Fotodokumentation der Brandschutzklappen auf der Kläranlage Bonn- Salierweg

Stand 12.09.2025 /4. Version

Ingenieurbüro für Abwasser-
und Schlammbehandlung
Sieben Quellen 14
45665 Recklinghausen
Tel. 02361 - 3060861
Fax. 02361 - 3060826
ing.w.neumann@web.de

Bild 1: Lage im UG, Raum +1.01.52.UG.01.07

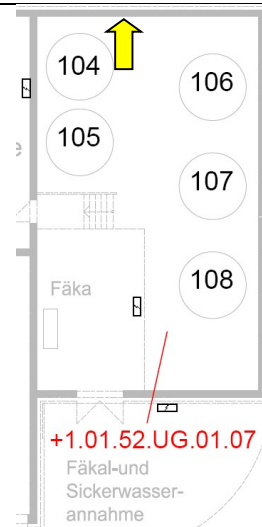
In dem Raum der Fäkannahmestation ist die Brandschutzklappe an der Wanddurchführung nach außen angebracht. Das Typenschild ist ggf. noch mit einer Leiter zu prüfen.

Bei diesem Typ ist nach einer Einordnung des Gesamtverbandes Schadstoffsanierung e.V eine Einstufung der Anschlagdichtungen bei einer Produktion vor 01.08.1988 mit einem asbesthaltigen Schaum (Litaflex KG25 aus Chrysol, Asbestgehalt : ca.50 %) zu rechnen.

Weiterhin ist das Auslöseelement defekt bzw. fehlt.

Eine Überprüfung der Brandschutzklappe ist daher nicht erfolgt.

Da hier keine Brandschutzwand vorhanden ist erfolgt hier nur ein Rückbau der Klappe und der Dichtung.

Bild 2: Hinweis auf Brandschutzklappe

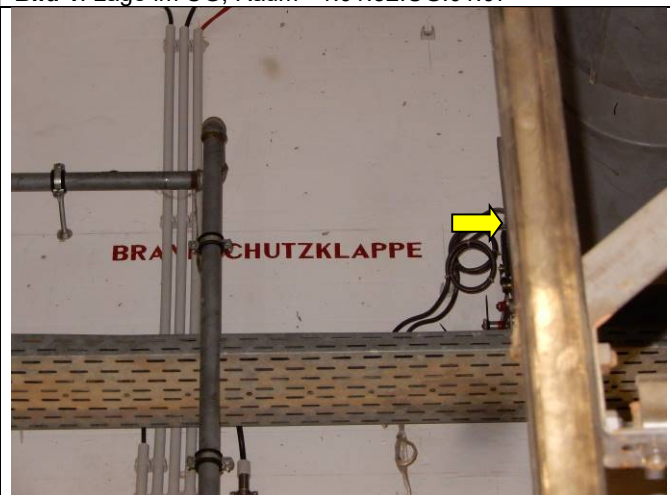
Die Brandschutzklappe ist durch eine Kabelbühne verdeckt.

Bild 5: Brandschutzklappe Lage in der Rechenhalle Süd

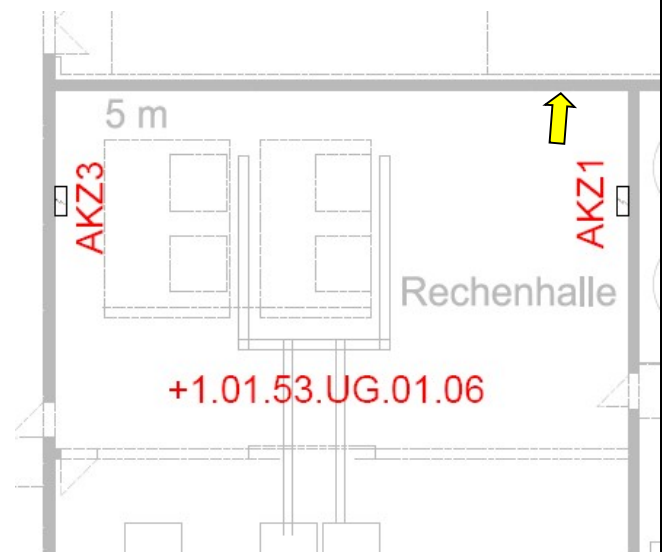
In der Rechenhalle Süd ist die Brandschutzklappe an der Wanddurchführung nach außen angebracht. Das Typenschild ist ggf. noch mit einer Leiter zu prüfen.

Bei diesem Typ ist nach einer Einordnung des Gesamtverbandes Schadstoffsanierung e.V eine Einstufung der Anschlagdichtungen bei einer Produktion vor 01.08.1988 mit einem asbesthaltigen Schaum (Litaflex KG25 aus Chrysol, Asbestgehalt : ca.50 %) zu rechnen.

Die Vor-Ort-Prüfung hat jedoch ergeben, dass die Brandschutzklappe eine asbesthaltige Dichtung der Klappe hat. Aus diesem Grund wurde eine Prüfung nicht durchgeführt.
Eine Sanierung ist erforderlich.

Bild 9: Brandschutzklappe Lage in der Sandfanghalle

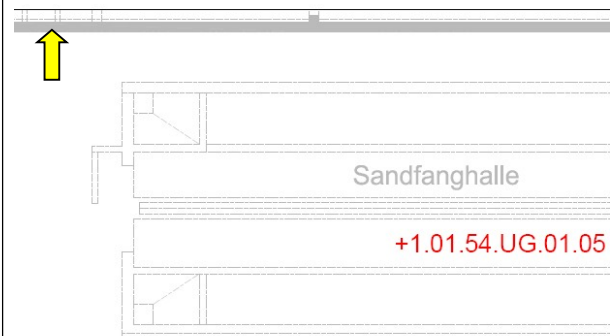
In der Sandfanghalle Süd ist die Brandschutzklappe oberhalb von diversen Rohrleitungen angebracht.
Hier konnte kein Typenschild oder ähnliches gefunden werden.
Seitlich an der Klappe ist noch ein Holzbrett vorhanden. Diese stammt vermutlich vom Vermörteln der Klappe beim Einbau

Bei diesem Typ ist nach einer Einordnung des Gesamtverbandes Schadstoffsanierung e.V eine Einstufung der Anschlagdichtungen bei einer Produktion vor 01.08.1988 mit einem asbesthaltigen Schaum (Litaflex KG25 aus Chrysol, Asbestgehalt : ca.50 %) zu rechnen.

Die Vor-Ort-Prüfung hat jedoch ergeben, dass die Brandschutzklappe eine asbesthaltige Dichtung der Klappe hat.
Aus diesem Grund wurde eine Prüfung nicht durchgeführt.
Eine Sanierung ist erforderlich.
Dabei ist ggf. eine Verlegung der Klappe hinsichtlich der Erreichbarkeit zu prüfen.

Hier ist in jedem Fall das Holzbrett zu entfernen.

Bild 16: Brandschutzklappe Lage in der Halle VK Süd

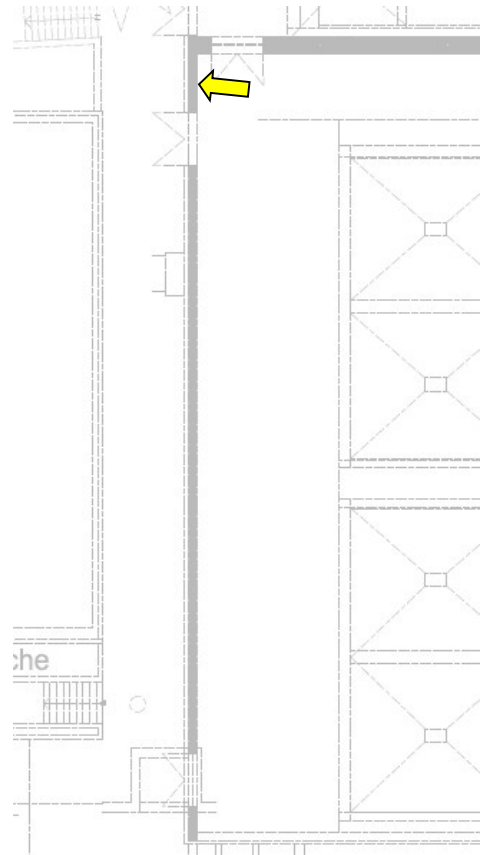
In der Vorklärhalle Süd ist die Brandschutzklappe an der Wanddurchführung nach außen angebracht.

Bei diesem Typ ist nach einer Einordnung des Gesamtverbandes Schadstoffsanierung e.V eine Einstufung der Klappe nach dem 12.11.1992 unkritisch. Ab diesem Zeitpunkt wurden **keine** Asbest- Bestandteile mehr eingebaut.

Eine Überprüfung der Brandschutzklappe hat jedoch ergeben, dass die Klappe nicht schließt.

Hier ist in jedem Fall eine Reparatur ggf. Austausch erforderlich.
